COMUNE DI RAVENNA
Area Infrastrutture Civili
Servizio Mobilità e Viabilità

PIANO URBANO DEL TRAFFICO AGGIORNAMENTO 2014

OSSERVAZIONI E CONTRODEDUZIONI

FEBBRAIO 2016

Figura 1: Ravenna: la rete dei percorsi ciclabili in rapporto alle ZONE 30 km/h

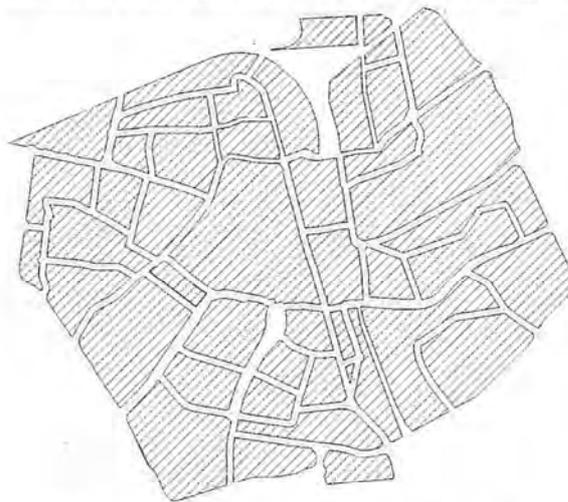
a) ESTENSIONE ZONE 30 KM/H (creare nuove isole ambientali) nei quartieri a vocazione residenziale

(San Biagio, San Vittore, San Rocco, Nullo Baldini, Ravenna sud). Le zone 30 sono aree della rete stradale urbana in cui il limite di velocità è di 30 km/h invece dei normali 50 km/h previsti in aree urbane dal codice della strada. La minore velocità delle auto, permette una migliore integrazione con gli altri fruitori dello spazio cittadino, biciclette e pedoni. L'utilità e l'importanza delle zone 30 sono riconosciute a livello istituzionale. Il progetto Zona

30 non si deve fermare alla sola istituzione del nuovo limite di velocità ma devono essere effettuati nell'area interventi di riqualificazione stradale quali: riduzione dello spazio di circolazione automobilistica con conseguente eliminazione di soste in doppia fila, parcheggi realizzati a spina, aumento dello spazio dedicato alle piste ciclabili e alla mobilità pedonale, creazione di aree adibite a scopi sociali.

Figura 1: Ravenna: la rete dei percorsi ciclabili in rapporto alle ZONE 30 km/h

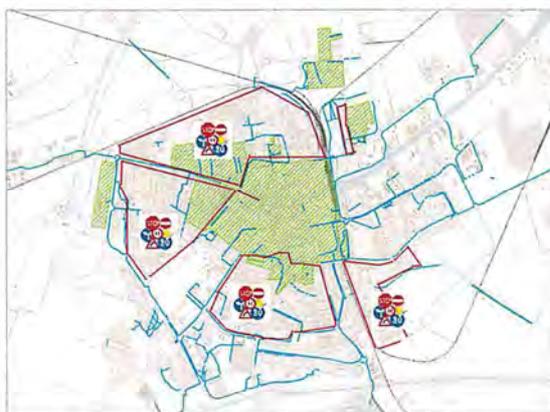
- e) **TPL TRASPORTO PUBBLICO LOCALE** verificare i percorsi viari degli autobus START verificando e superando le criticità strutturali (dimensioni carreggiate, segnaletica di precedenza, ...) in relazione anche alle dimensioni degli autobus per migliorare la sicurezza di pedoni e ciclisti (vedi ad esempio via D'Azeglio, via Piceno, via Baccharini, via San Mama, via Ravegnana, via del pino a Ponte Nuovo, ...)

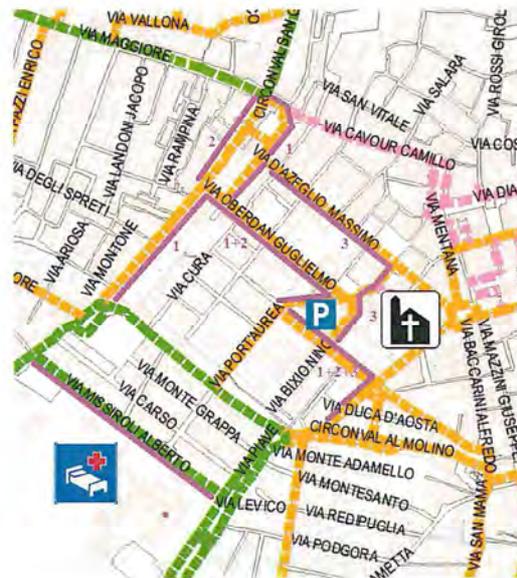
c) ELIMINARE LA VIABILITÀ DI PASSAGGIO IMPROPRIA (LE TANGENZIALI CITTADINE)

Per garantire maggiore sicurezza ai pedoni e vivibilità ai quartieri.

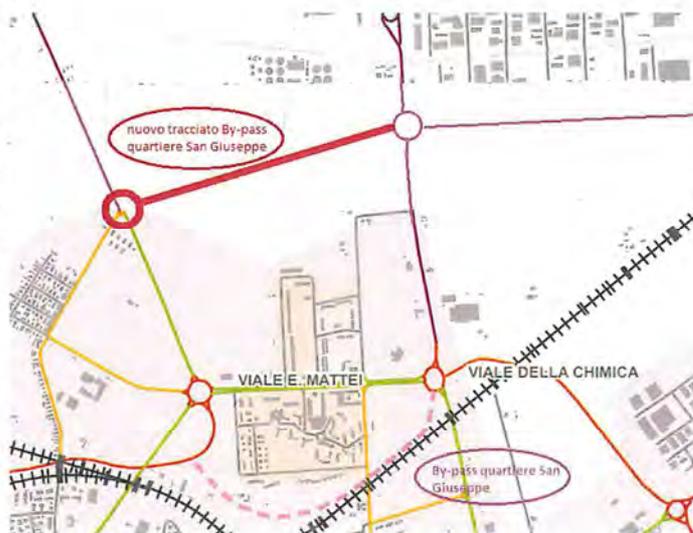
e) BY PASS VILLAGGIO e CANDIANO

Rivedere i tracciati previsti ed indicati nel PGTU 2014 e negli strumenti di pianificazione urbanistica come il PSC

Spostare a nord del quartiere San Giuseppe il **BY PASS Quartiere San Giuseppe** allo scopo di evitare che il bypass previsto dal PGTU provochi la cesura del quartiere verso la città e col nuovo quartiere di Teodorico in quanto si prevede la chiusura della via Chiavica, provochi inquinamento veicolare, comporti lunghi incolonnamenti di veicoli nel bypass derivanti dalla frequente chiusura del passaggio a livello presente sulla Romea.

Spostare a nord della città (altezza dello stabilimento Marcegaglia e Via canale Magni) il **BY PASS CANDIANO** per evitare inquinamento veicolare dei mezzi pesanti in transito da Rimini verso Ferrara e Venezia e viceversa nell'immediato ridosso della città a fianco del quartiere Darsena.

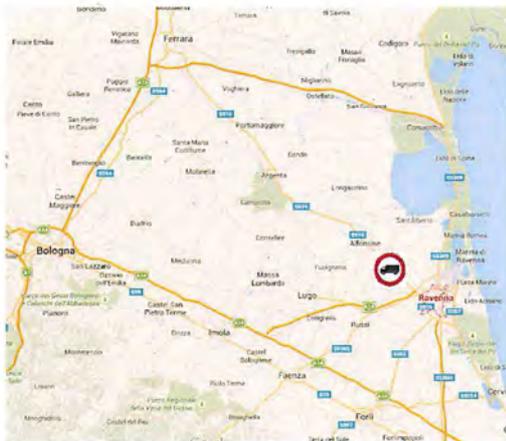
f) REALE a MEZZANO CAMERLONA

In attesa della nuova viabilità E55 che bypasserà gli abitati di MEZZANO e CAMERLONA Verificare la possibilità di limitare il transito dei veicoli pesanti (TIR) nel tratto dirottando tale componente di traffico su strade idonee come la superstrada mare Ferrara-porto Garibaldi e via Romea o la autostrada Ferrara -Bologna
